**Verlag huishoudelijke elektrische installatie op laagspanning en zeer lage spanning****Algemeen:**

Referentie: 003-20260410-05	Datum controle: 10/04/2026
Keurder: 003

Eigenaar: Sven Roelandts	EAN-code: Onbekend
Adres installatie: Gaversesteenweg 208, 9820 - Merelbeke	Nummer teller(s): 49655220
Distributienetbeheerder installatie: Fluvius	
Datum uitvoering installatie: <input checked="" type="checkbox"/> Vóór 01/10/1981 <input type="checkbox"/> Tussen 01/10/1981 en 01/06/2020 <input type="checkbox"/> Vanaf 01/06/2020	
Type: <input checked="" type="checkbox"/> Wooneenheid <input type="checkbox"/> Niet-huishoudelijk <input type="checkbox"/> PV <input type="checkbox"/> Batterij <input type="checkbox"/> Laadpaal

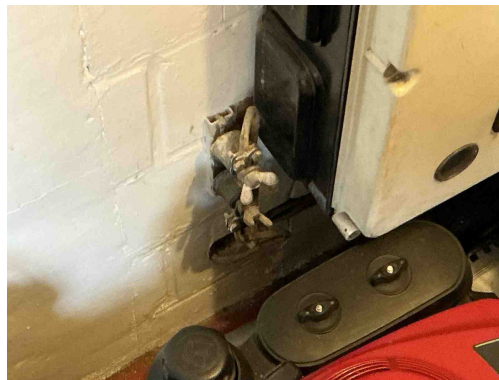
B06 - Het elektrisch verdeelbord heeft niet de minimale beschermingsgraad IPXX-B in een gewone ruimte (Boek 1: 4.2.2.3).

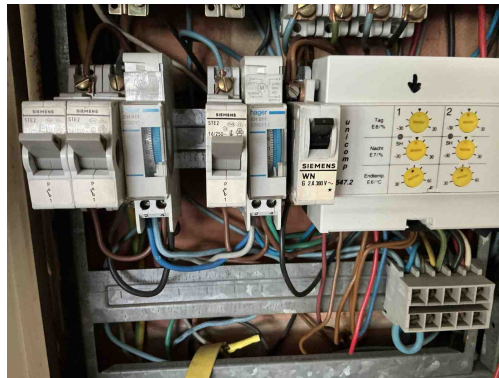
Aardingsonderbreker te openen zonder gereedschap

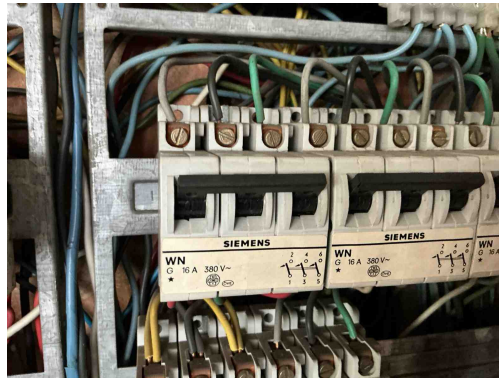
C19 - In de desbetreffende kring wordt de nulgeleider verdeeld en een geleider is met de blauwe kleur gekenmerkt maar deze laatste is niet als nulgeleider gebruikt (Boek 1: 5.1.6.2).

Opmerking: Enkel polige schakelaar, onderaan bruin bovenaan blauw

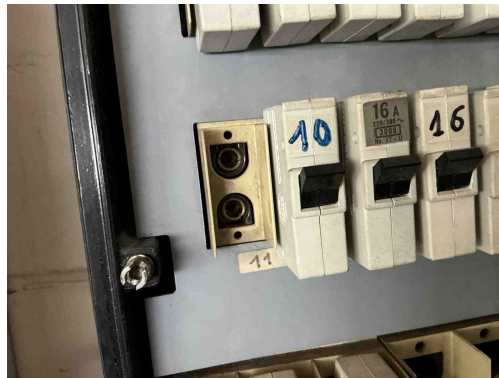
D08 - De nodige markeringen op de beveiligingstoestellen ontbreken of zijn onleesbaar (Boek 1: 5.3.5.5).
Opmerking: Kortsluitvermogen

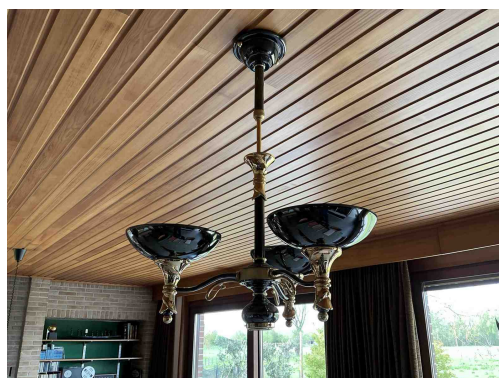
B30 - De houder van de beveiliging in een huishoudelijke ruimte is niet voorzien van aangepaste kalibreerelementen (Boek1: 5.3.5.5).

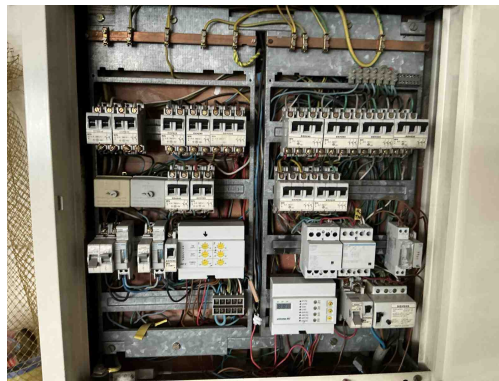
A20 - Er bevindt zich een contactdoos zonder beschermingsgeleider in de elektrische installatie. Deze is niet geplaatst achter een differentieelstroombeschermingsinrichting met grote (max. 30mA) of zeer grote (max. 10mA) gevoeligheid.
